Hafnarfirði, 4. október 2021

Skipulags- og byggingarráð Hafnarfjarðar

Umsögn vegna athugasemda við breytingu á aðalskipulagi við Reykjanesbraut.

Myndir teknar á fjöru:

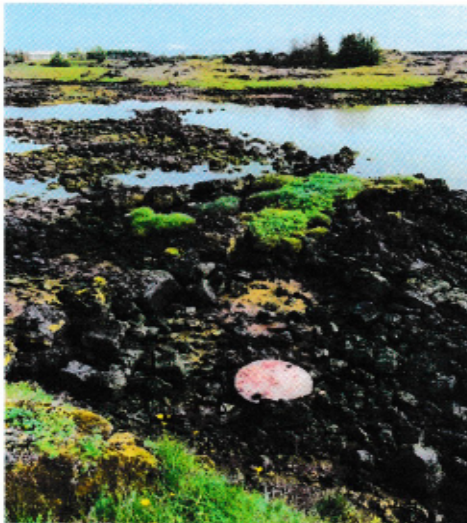
Þegar ég hafði lokið lestri á frummatsskýrslunni fór ég þegar að Brunntjörninni og að þeim stað sem mér hafði verið vísað á. Ummerki um brunninn eru enn, en hafa látið enn meira á sjá (sjá myndir). Nafngiftin sjálf, Brunntjörmin, skítur stoðum undir það að vatn skyldi ekki sækja í beint í tjörnina heldur í brunninn. Hvort ástæðan hafi verið að gætt hafi sjóblöndunar í vatninu eða vatn úr tjörninni hafi ekki verið metið nægjanlega hreint skal ekki lagt mat á.

Til frekari skýringa lét ég fylgja með fáeinar myndir voru teknar nú í sumar. Annars vegar á fjöru þegar „brunn-mínjarnar“ stóðu upp úr vatninu og hins vegar þegar vatn stóð hærra í tjörninni. Mínjarnar hafa mikið látið á sjá á þessum tæpum þremur áratugum frá því ég bar þær fyrst augu en eru enn að mínu áliti vel sýnilegar. Ef það ætti að varðveita þær fyrir komandi kynslóðir þarf að fara í nauðsynlegar björgunaraðgerðir.

(ath, ekki er verið að vísa á málmlokið, heldur ljósa svæðið fyrir ofan.)

Ekki eru gerðar efnislegar athugasemdir við aðalskipulagsbreytinguna sjálfa. En varðandi athugasemd Páls Stefánssonar var óskað eftir umsögn Byggðasafns Hafnarfjarðar og barst svar frá Heiðrúnu Evu Konráðsdóttur fornleifafræðing í tölvupósti dags. 23. september sl.

Við þökkum kærlega fyrir ábendinguna. Byggðasafn Hafnarfjarðar er sem stendur að vinna að endurskráningu allra fornleifa í landi Hafnarfjarðar. Árið 2020 var sú ákvörðun tekin að Byggðasafn Hafnarfjarðar myndi hefja vinnu við að endurskrá allt sveitarfélagið vegna aðalskipulags en margar af þeim fornleifaskráningum sem fyrir lágu voru orðnar úreltar og þurfti að uppfæra þær að stöðlum Minjastofnunar Íslands. Reiknað er með að þessi vinna klárast á næsta ári, 2022.
